# STACY施設等の設置変更許可申請書について 概要説明資料

国立研究開発法人日本原子力研究開発機構  
原子力科学研究所

令和2年〇月〇日

# 変更の内容

## (2) 使用済棒状燃料貯蔵設備の設置(2/17)

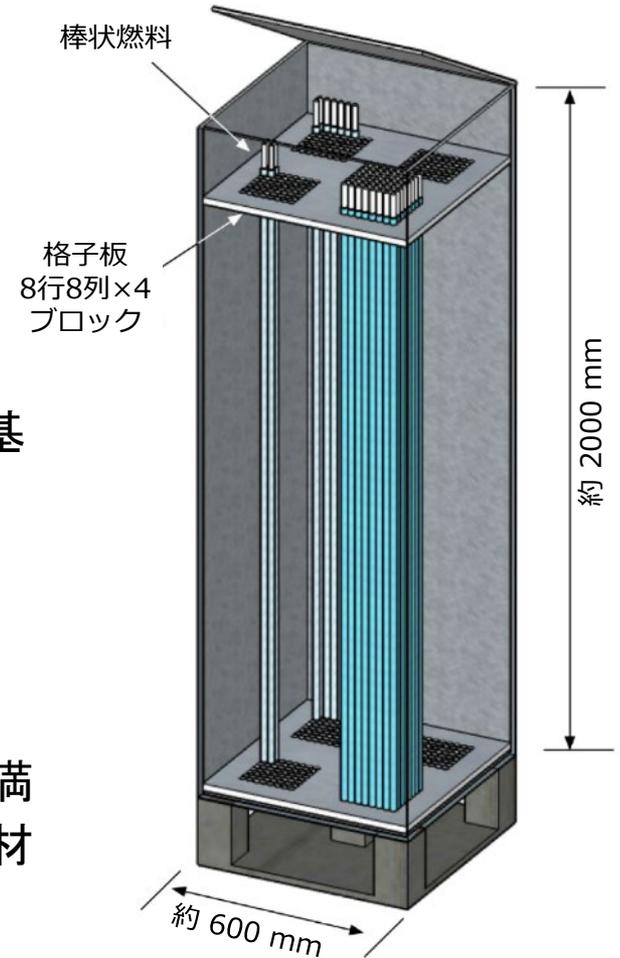
○STACY施設の「貯蔵管理のみを行う燃料の貯蔵」について、以下を追記  
「TCA施設から引き渡された使用済棒状燃料は、U保管室内の使用済棒状燃料貯蔵設備に貯蔵する。なお、使用済棒状燃料は、STACYでは使用しない。」

(TCAの燃料は、施設の廃止措置に伴い使用目的を終えた燃料(使用済燃料)という位置付けであることから、「使用済燃料の処分の方法」に記載のとおり対応する。このため、ウラン・プルトニウム混合酸化物燃料の利用又は譲渡しについては削除。)

### (3) 敷地境界及び周辺監視区域境界の変更(1/2)

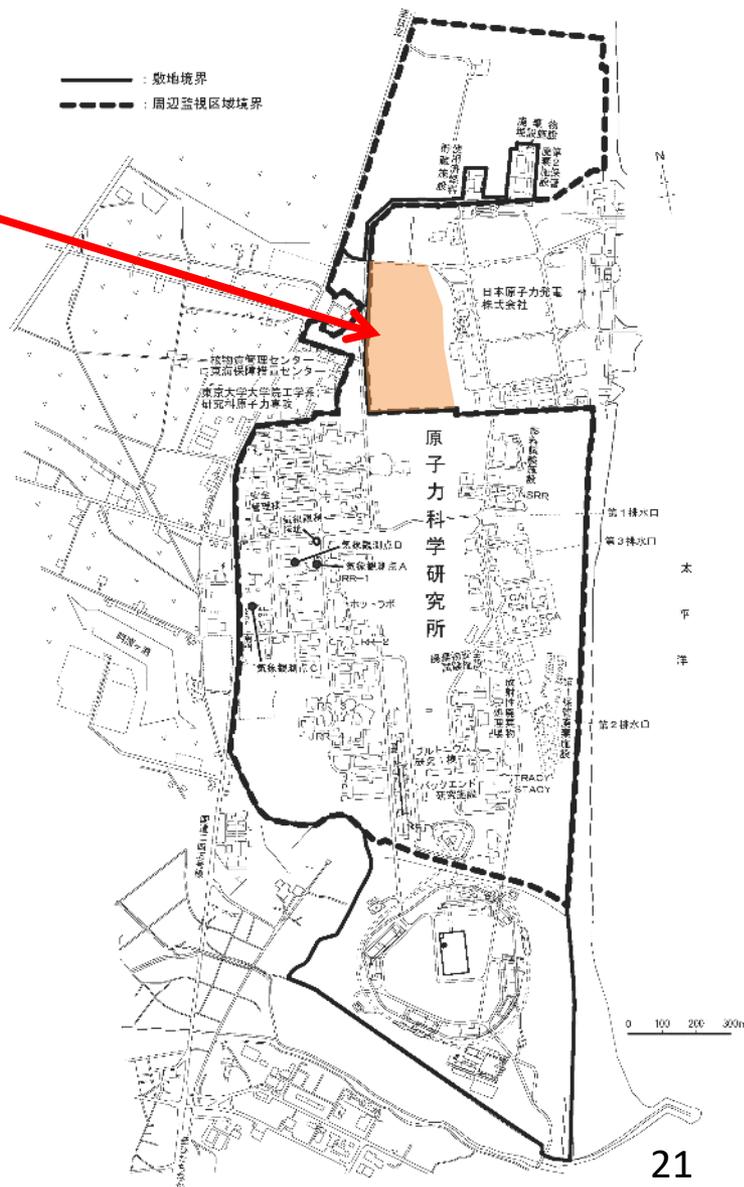
日本原子力発電(株)が東海第二発電所に緊急時対策所等を設置する用地として原子力科学研究所北側の敷地の一部(約10万m<sup>2</sup>)を貸与する。

○敷地面積:約210万m<sup>2</sup> ⇒ 約200万m<sup>2</sup>

○今回貸与する敷地については、引き続き日本原子力発電(株)の周辺監視区域として居住の禁止等の措置が講じられるため、一般公衆の居住の可能性はない。このため、平常運転時における周辺監視区域外に居住する人(一般公衆)に対する被ばく評価の評価点及び事故時における敷地境界外に居住する人(一般公衆)に対する被ばく評価の評価点に変更はなく、いずれの評価結果にも影響はない。
